ガラス固化技術開発施設(TVF)ガラス固化技術開発棟の
浸水防止設備(浸水防止扉)の耐津波補強工事
(再処理施設に関する設計及び工事の計画)

令和3年8月24日

国立研究開発法人日本原子力研究開発機構

図-5 締結金具の概要図

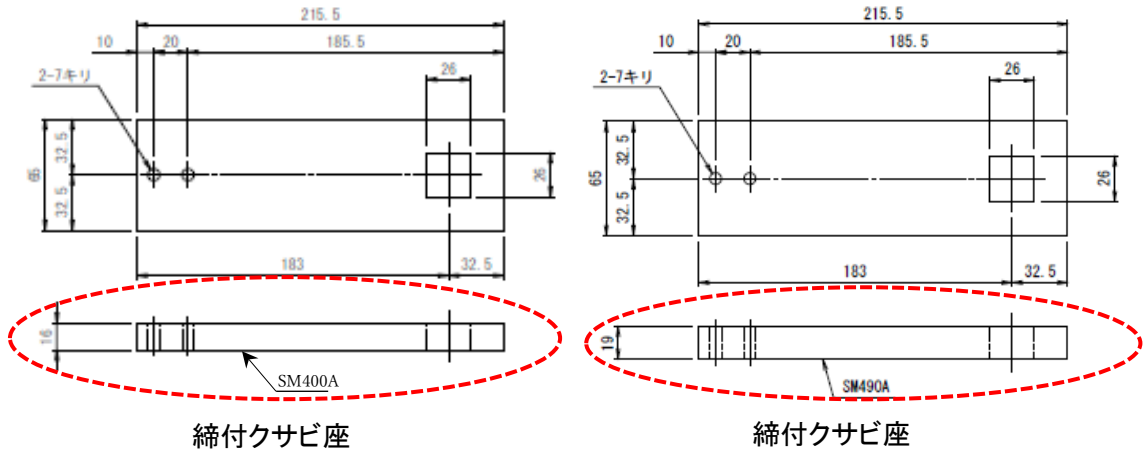
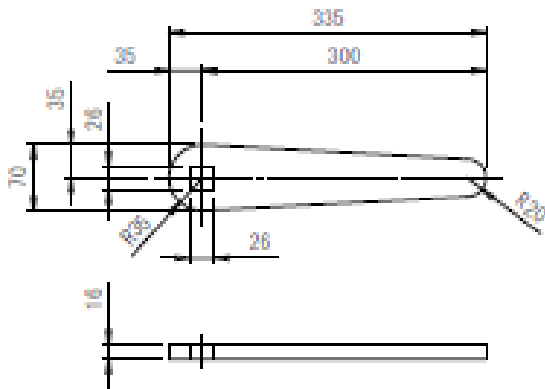
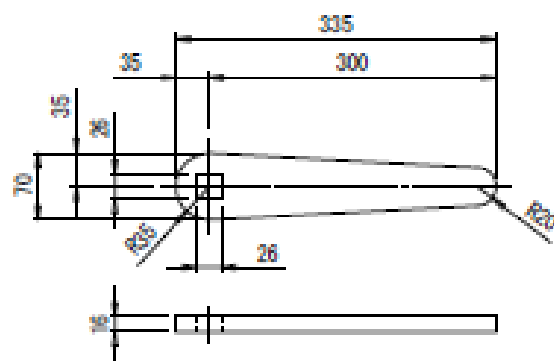
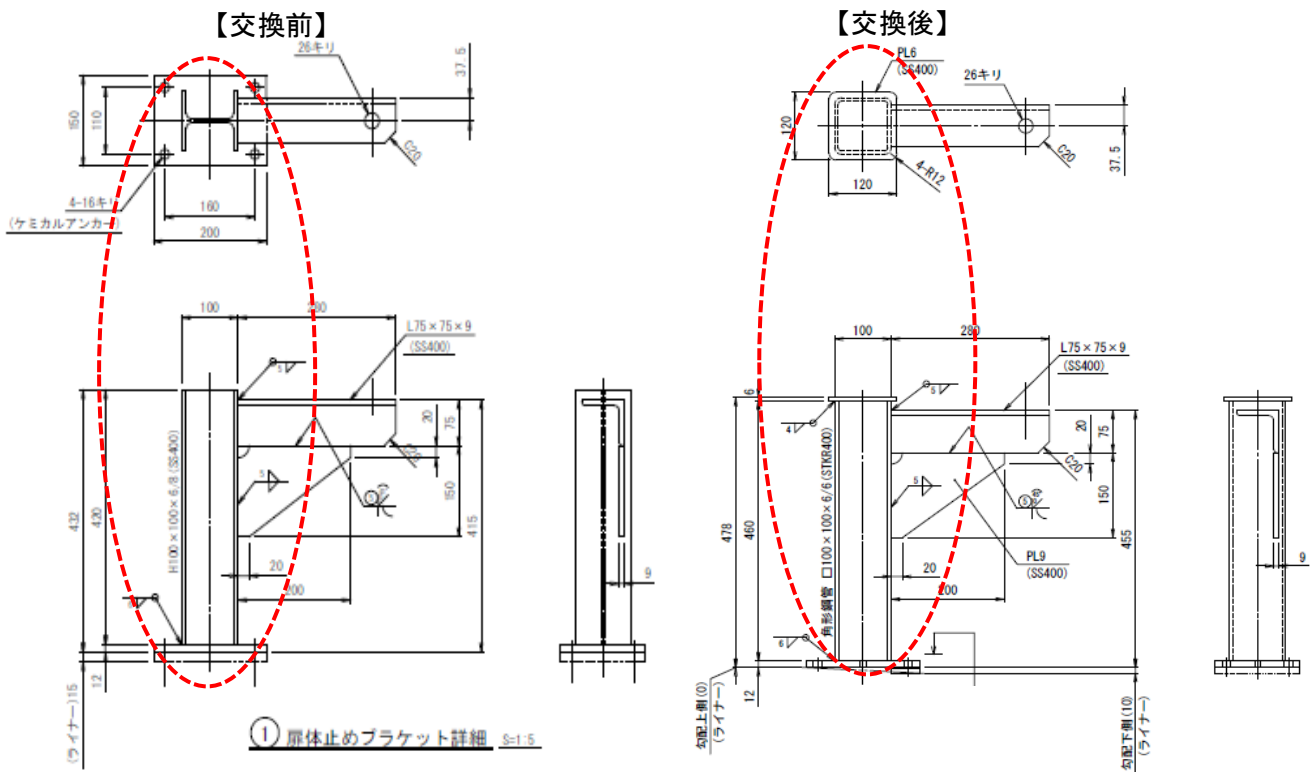
廃止措置計画用設計地震動に対して耐力が不足する箇所は、TVF-10 の締結金物と扉体止めブラケットである(図-3、図-4)。

締結金物は、閉状態で固定するレバーであり、板厚を 16mm から 19mm、材質を SM400 から SM490 に材質を変更することにより部材自体の構造強度を上げる(図-5)。

SM400A:肉厚 16mm

⇒

SM490A:肉厚 19mm

発生応力(N/mm ²)	許容応力(N/mm ²)	応力比
交換前:16mm-SM400A	270	235	1.15
交換後:19mm-SM490A	192	315	0.61

図14-4-2 締結金具の形状 (浸水防止扉 (TVF-10))

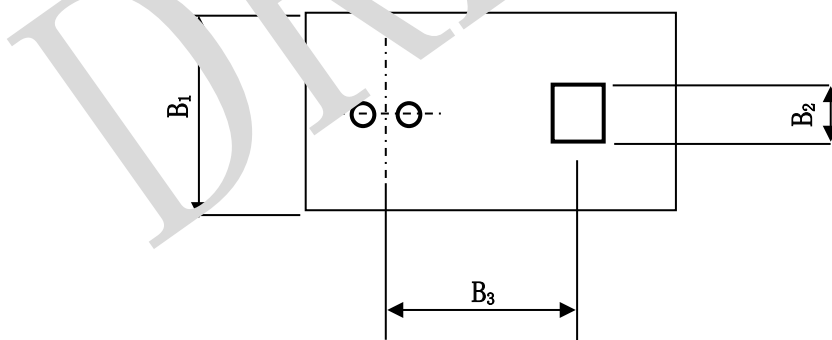
部位		材質	仕様[mm]
扉板		SM400A	1973×1720×t12
芯材	主桁 (上段及び下段)	SM400A	C150×75×9×16
	主桁 (中間)	SM400A	H150×150×12×16
	縦桁	SM400A	C150×75×9×12*
上部 戸当り	鉛直/水平補剛材	SM400A	PL9×75
	水平補剛材	SM400A	PL9×170
ヒンジ部	ヒンジピン	SUS304	φ30
	取付ボルト	SUS304	M12
	締結金具	SM490A	5(B ₁)×26(B ₂)×163(B ₃)×t19
戸当り	アンカーボルト	SUS304	M20×180L

評価対象部位	発生応力 [N/mm ²]	許容応力 [N/mm ²]	応力比
ヒンジピン	19	118	0.17
ヒンジボルト	扉体正面	205	0.05
	扉体後面	205	0.28
締結金具	192	315	0.61
